原 第 47 号  
令和2年8月31日

志賀原子力発電所原子炉施設保安規定変更認可申請書の  
補正について

## 志賀原子力発電所原子炉施設保安規定変更前後比較表

図3-1 品質マネジメントシステム体系 (主要プロセスマップ)

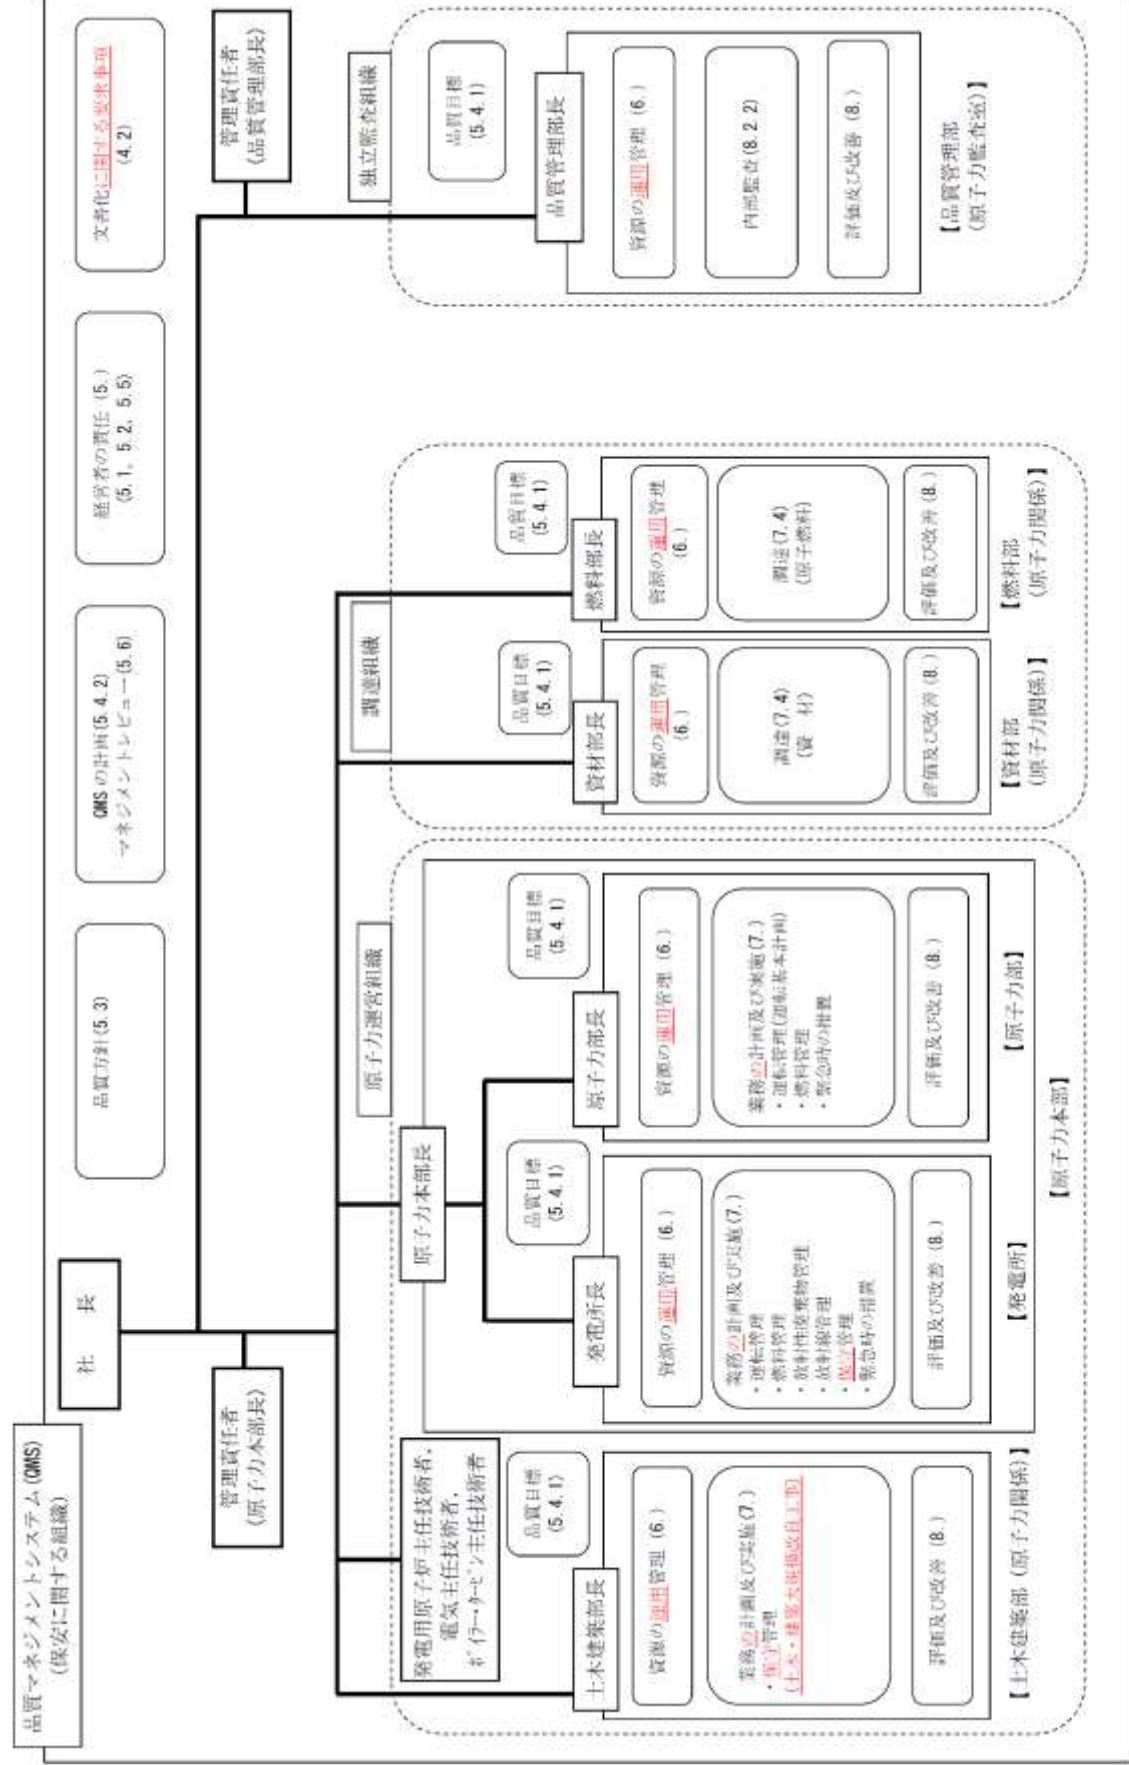
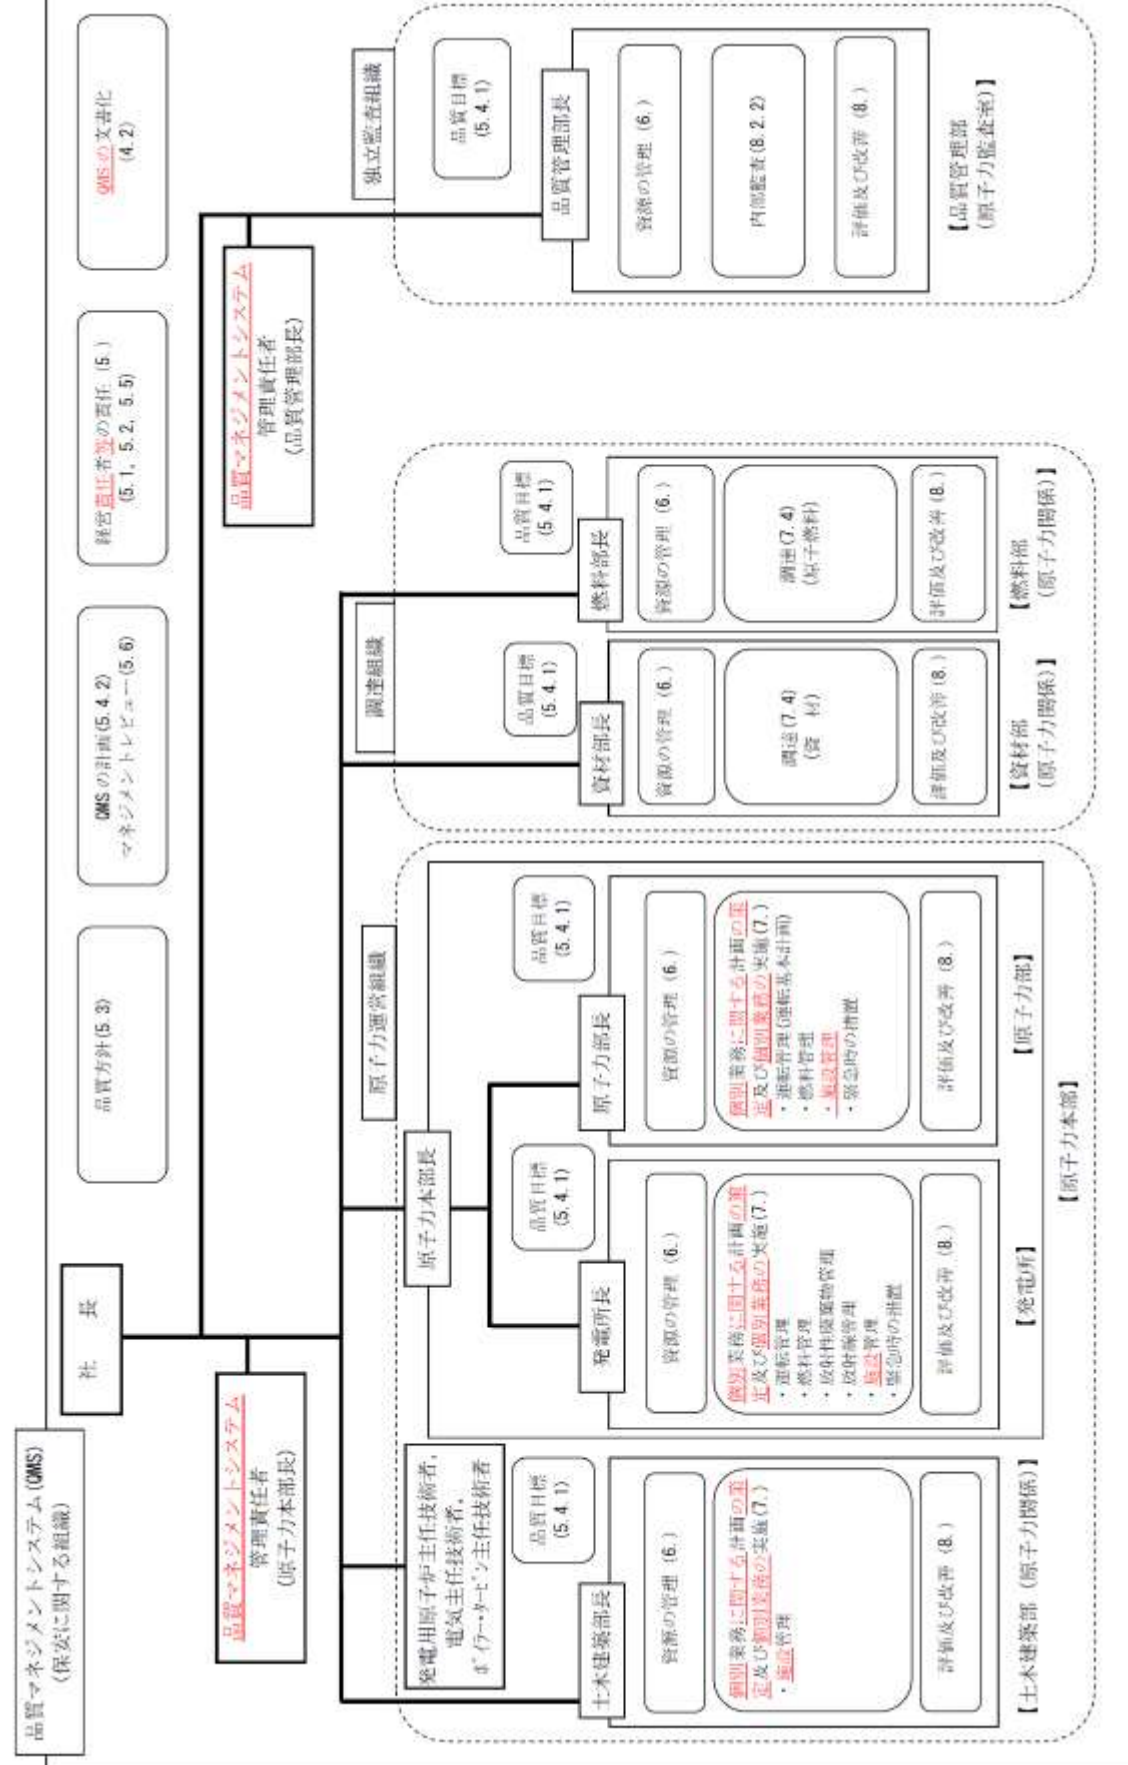
・原子力規制における検査制度の見直しに伴う変更  
 (品管規則の制定に伴う変更)  
 (法令改正に伴い、「保守管理」を「施設管理」に変更、「土木・建築大規模改良工事」を削除)
